SOUBOR VYSVĚTLENÍ ZADÁVACÍ DOKUMENTACE Č. 7

**Křídlovická 54, 56, 58, 60, 62,
64, 66 - výměna výplní otvorů**

DETAIL BOURÁNÍ OKNA

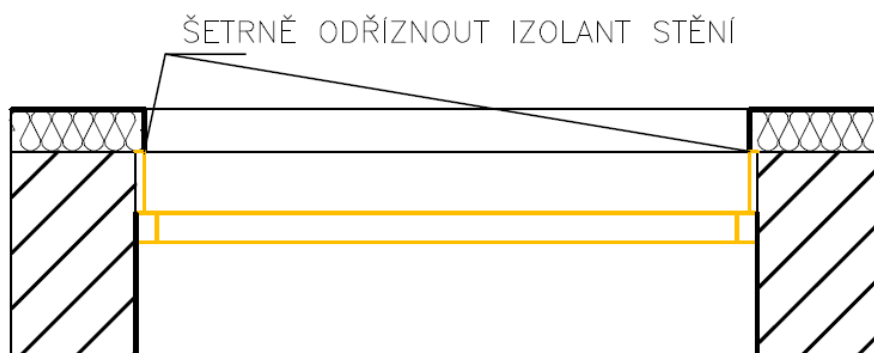
Dle „Technické zprávy“ je požadováno:

Provedení výměny okenních prvků bude řešeno z vnitřní strany, tj. bytových jednotek.

Bude demontován vnitřní i vnější stávající parapet okna, dále odříznuta část stávající tepelné izolace v úrovni okenního ostění a provedena demontáž stávajícího okna.

Nové okno bude osazeno s vnější hranou obvodového zdiva – viz. půdorysné schéma výkresové dokumentace. Po osazení, ukotvení a těsnících páscích budou osazeny parapety a zednické zapravení ostění, vč. výmalby v interiéru. V rámci exteriéru bude provedeno zapravení v čisti spáry a zateplovacího systému a finální úpravou fasádní stěrky ve stejném barevném odstínu jako stávající fasáda.

Dle položkového soupisu prací je požadováno mnoho prací, které neodpovídají technické zprávě a orientačním detailům. Další práce v soupisu prací postrádáme.

Dotaz 2.1: Tímto žádáme zadavatele vzhledem k objemu a rozsahu prací a v rámci transparentnosti k předložení podrobného detailu zapravení oken z interiéru i exteriéru včetně popisu.

Zadavatel uvádí, že v rámci řešeného detailu a popisu prací v technické zprávě, bude provedeno následující - **vybourání** - vyměřením odříznout část zateplení vnějšího ostění, po úroveň vnějšího líce zdiva, odbourat /odejmout vnitřní a vnější parapet, šetrně vybourat stávající okno (v

návaznosti na budoucí zapravení vnějšího a vnitřního ostění). **Montáž** - osadit nové okno směrem ven k vnějšímu líci obvodového zdiva, montážní spáru vyplnit pur pěnou a nalepit vnější difusní pásku. V rámci varianty řešení ze strany dodavatele oken a zajištění záruky na dílo je i provedení v rámci použití speciální nabývací pásky, která je UV stabilní, do připojovací spáry, která se nalepí na celou šíři rámu, a to použitím lepidla na okenní folie. Následně se provede impregnace zdi sprejem pro dolepení pásky na zeď. Provede se osazení vnějšího parapetu a zapravení venkovních spár. Z vnitřní strany se zapraví část vnitřního ostění po vybourání a posunutí okna, osadí se vnitřní parapet se zatmelením. Následně se po obvodu okna osadí apu lišta a finálně zapraví ostění stěrkou a výmalbou. Pracovní postup si dodavatel může technologicky upravit s ohledem na provedení a záruku díla.
